【改善箇所説明図④】

基準不適合状態にあると認める構造、装置又は性能の状況及び原因

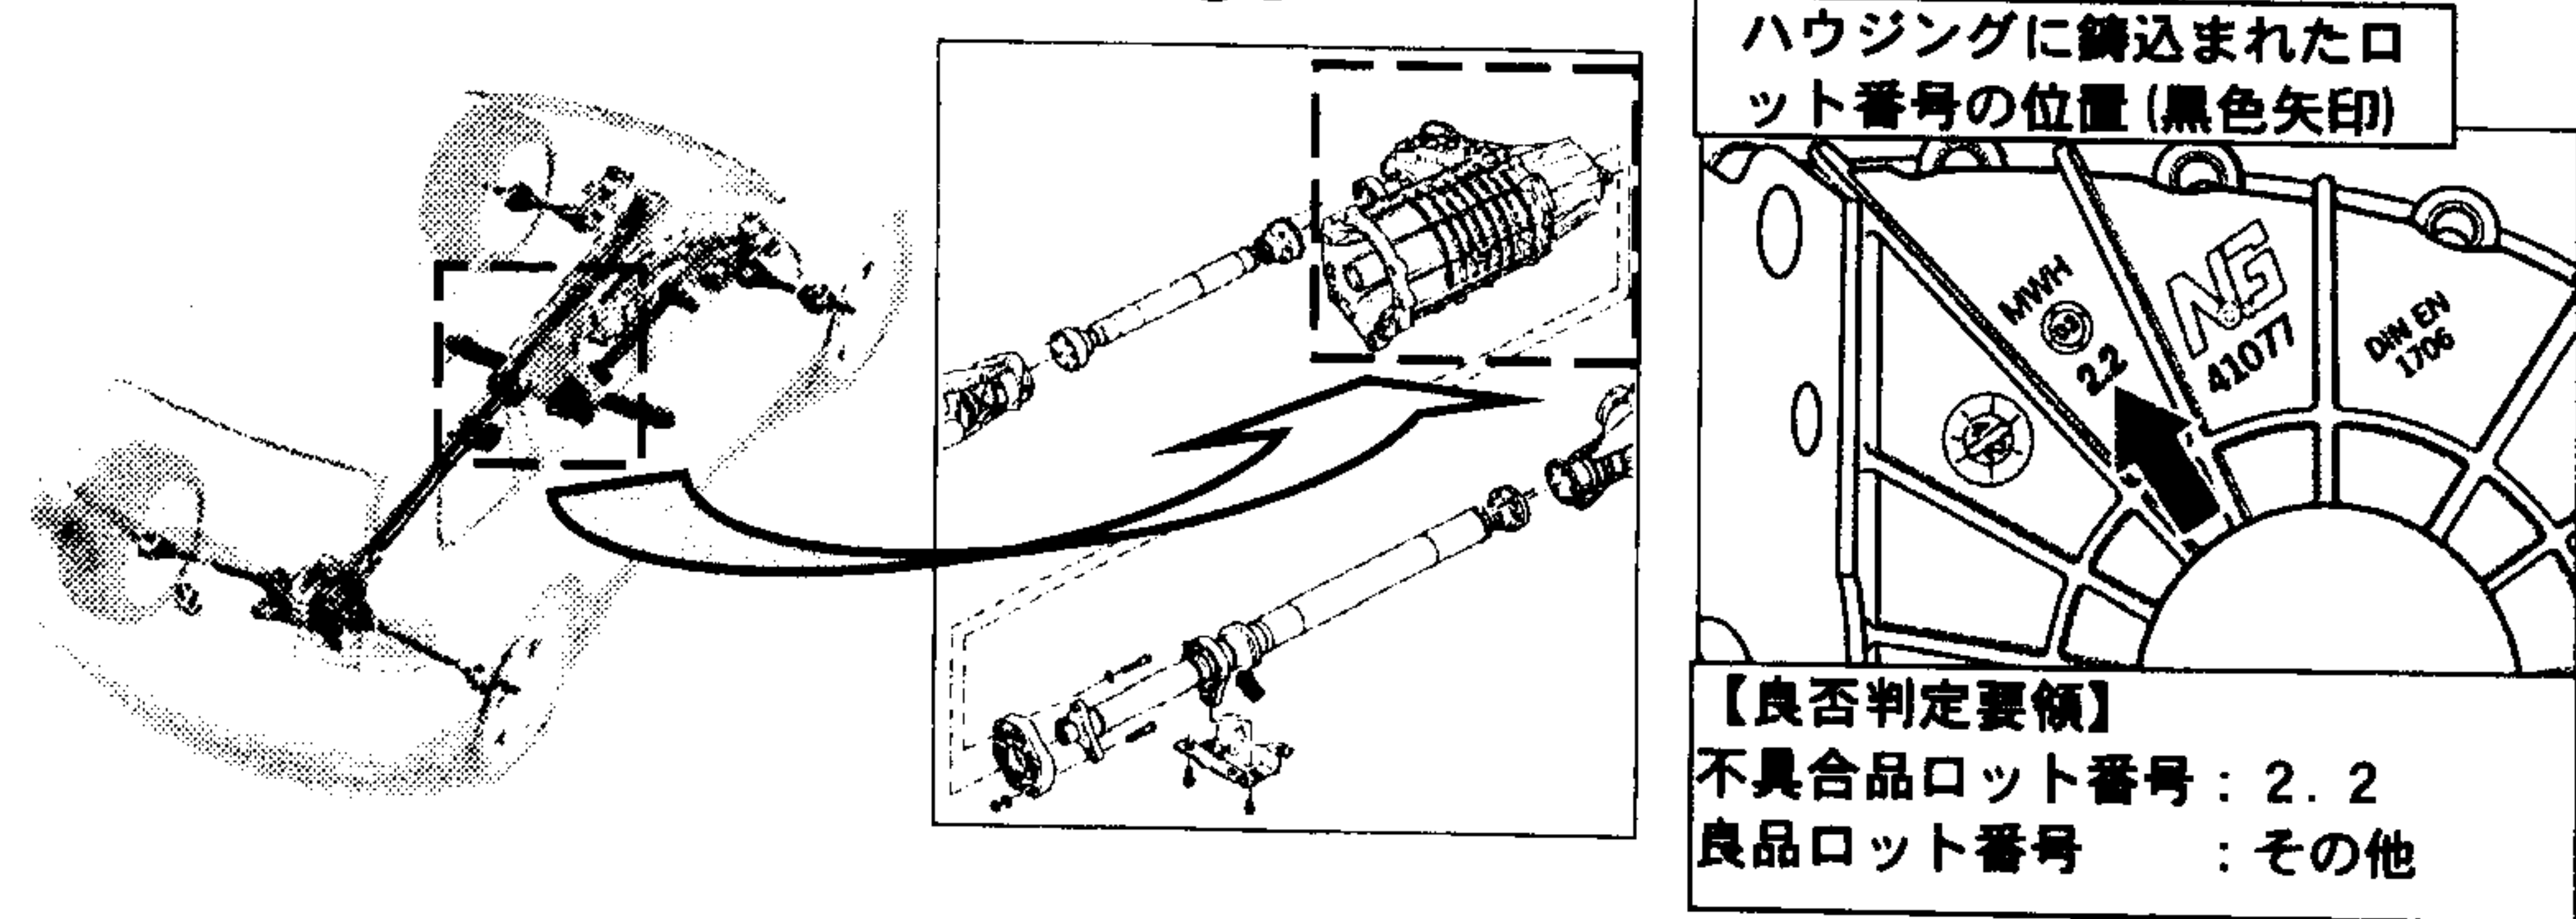
副変速機（トランスファ）ハウジングの鑄造工程が不適切なため、当該ハウジングにゆがみが生じているものがあり、内部に組み込まれた油圧ポンプが確実に作動しなくなることがある。その為、副変速機から異音が発生し、最悪の場合、副変速機が破損して走行不能となるおそれがある。

全車両、副変速機のロット番号を点検し、対象となるものは、副変速機を良品と交換する。
